Nötzliwiese Dialog 2

Fotoprotokoll 24. März 2022

- Präsentation der Rahmenbedingungen und des Konzepts für die Nötzliwiese
- Feedback/Diskussionsrunde zum Konzept für die Nötzliwiese
- Informationen und Zeitplan zum weiteren Vorgehen

Konzept Nötzliwiese

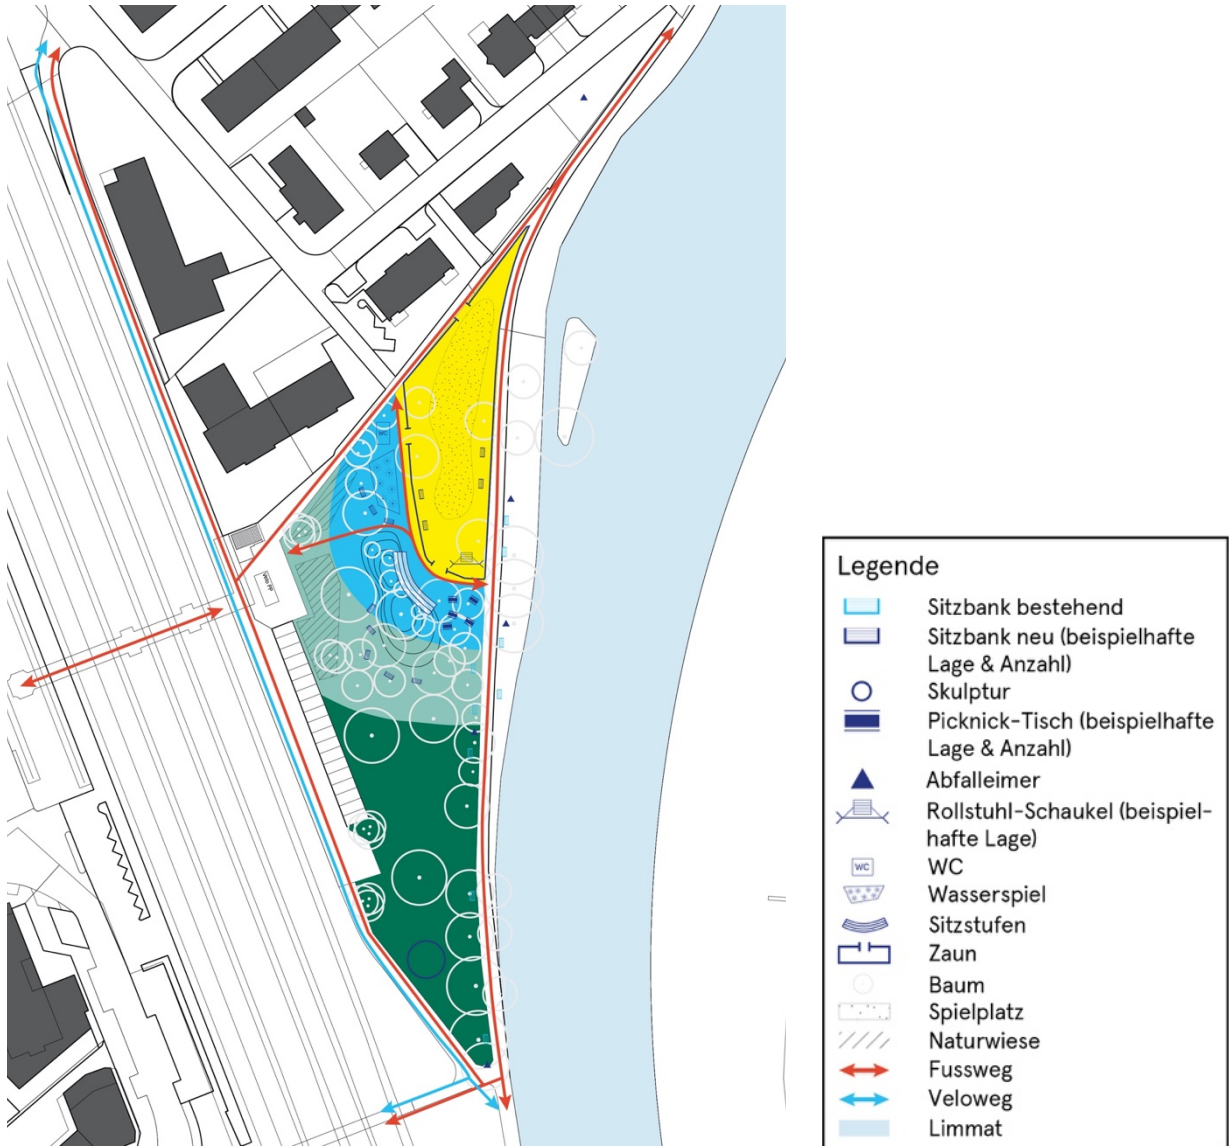
- Bereiche: Spielplatz eher weg vom Ufer Richtung Gebäude positionieren?
- Konzept gut ausgearbeitet → keine leichte Aufgabe!
- Guter Ansatz & Diskussionsgrundlage

- Primäre Qualität des Ortes ist der Fluss → dahin sollte sich Konzept mehr orientieren
- Bereiche Anordnung/Nutzung (Erholung, Liegen, Spielen) nochmals prüfen

- Uferweg und Abstand zum Spielbereich: Breite → immer noch eng bzw. zu viele Aktivitäten auf dem Weg
- Spitze → lang und schmal, macht wenig Sinn, zudem Feuerwehr bedenken

- Spitze → Vorschlag, dass Spitze abgerundet werden könnte → kürzerer Weg und Nutzbarkeit der Fläche verbessern
- Zaun: Durchsicht & Verletzungsgefahr bedenken

- Zaun: nicht aus Metall, sondern besser aus Holz/Hecke → ökologischer (Nistplatz für Vögel, Insekten, Schmetterlinge)
- Vogelwelt zu wenig berücksichtigt → Vögel halten sich nicht an vorgegebene Bereiche

- WC-Häuschen zum Lift SBB/Aufgang → Bauten an einem Ort bündeln/konzentrieren
- Eingangspforte Dach/Aufgang SBB Unterführung → WC/Infrastruktur Richtung Gleise verschieben
- Arena super, aber sollte sonnenorientiert sein & mehr geschwungen
- Arena → Lärmschutz Richtung Anwohner & Sichtbezug zur Limmat
- Arena nimmt Topographie auf, eher noch verstärken
- Bestehender Hügel allenfalls verschieben → Absprache mit SBB

- Bereich generell zu stark bebaut
- Gastronomie-Angebot? Es gibt Vor- & Nachteile und verschiedene Meinungen dazu
- Wasserspiel: es gibt unterschiedliche Meinungen dazu
 - Vorteile: Kinderspielen, Abkühlung, Entertainment
 - Nachteile: technischer Aufwand
- Wasserspiel: Für welche Altersgruppe? → je nachdem Verschiebung in den Kleinkinderspielbereich (gelb) prüfen

- Nicht zu viele Bänke fest installieren
- Bänke/Liegemöbel können Nutzung lenken → auf Anzahl achten
- Keine Holzbänke/Möblierung nötig? Unterschiedliche Stimmen/Meinungen → Mehrheitliche Haltung: nicht zu viele!
- Grösse/Fläche Blumenwiese fraglich → Besucheranzahl im Sommer sehr hoch, könnte niedergetrampelt werden
- Hecken/Kleinsträucher am Ufer werden oft als Pissoir genutzt
- Uferbereich (westlich vom Weg) sehr steil → müsste abgeflacht werden und könnte so besser genutzt werden
- Je näher am Gleis und den Velo-Parkplätzen, desto unattraktiver für Erholen & Liegen

- Blumenwiese bei Skulptur wäre geeignet
- Gebüsch/Hecken zu Gunsten Sicht auf Fluss wegnehmen, würde auch das Problem öffentliches Urinierens mindern

- Veloweg: Velos zulassen von Gleisweg bis Buchsackerstrasse? → Quartiererschliessung
